Projekt Barrierefreiheit im öffentlichen Raum von Ottobeuren

Zusammenfassung der Ergebnisse aus
dem Rundgang vom 7. Juli 2016
plus der Verabschiedung der Ergebnisse
vom 25.07.2016

Ausfahrt Adelgundeweg

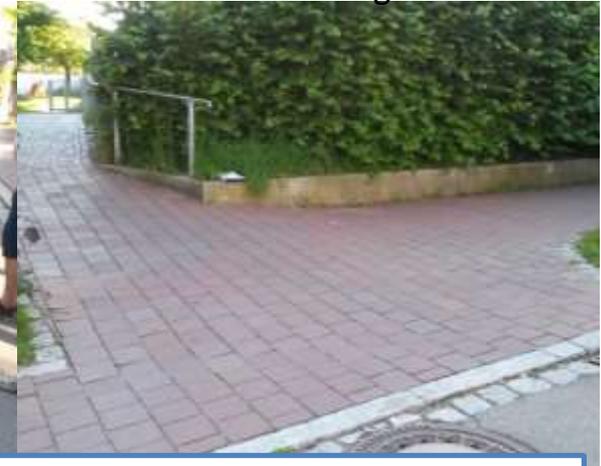
Der Adelgundeweg mündet zu steil in die Bergstraße und ist im Winter sehr gefährlich

Nachdem Radfahrer (primär Schüler) vom Adelgundeweg kommend wegen des Parkplatzes für PKW's schlechte Einsicht auf die Bergstraße haben, ist dieser Kreuzungspunkt sehr risikobehaftet. Ferner ist die Steilheit für Rollstuhlfahrer und alle Radler problematisch. In den Wintermonaten kommt die Eisbildung als Risikopotenzial hinzu. Ein parallel nach Norden zur Bergstraße einmündender Adelgundeweg könnte ein Lösungsansatz sein (Fläche v. KiGa erforderlich).

Parkplatz und Hecke behindern freie Sicht

Kritische Einmündung
